改善箇所説明図

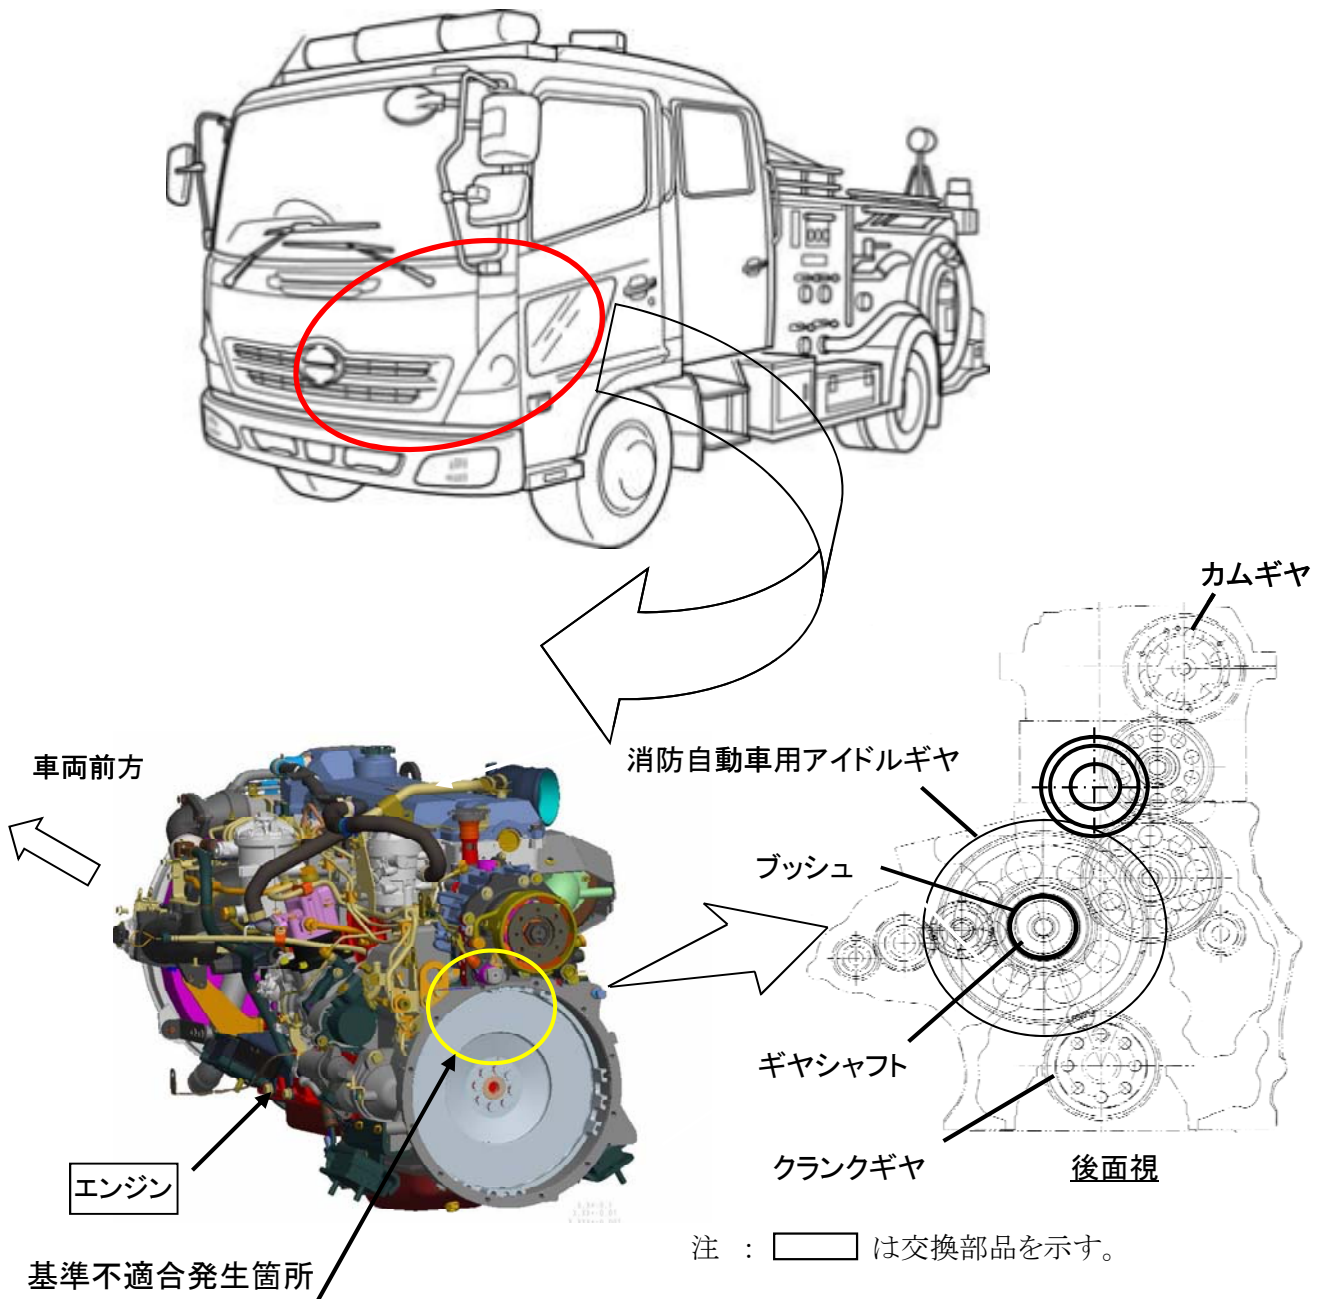
中型消防自動車用原動機において、内部ギヤの洗浄が不適切なため、異物がギヤシャフトのブッシュに入り込んだものがある。そのため、消防用設備を駆動すると当該ブッシュが焼付くものがあり、最悪の場合、エンストし再始動不能になるおそれがある。

当該エンジンを対策品と交換する。

識別 : ネームプレートに白色ペイントを塗布する。
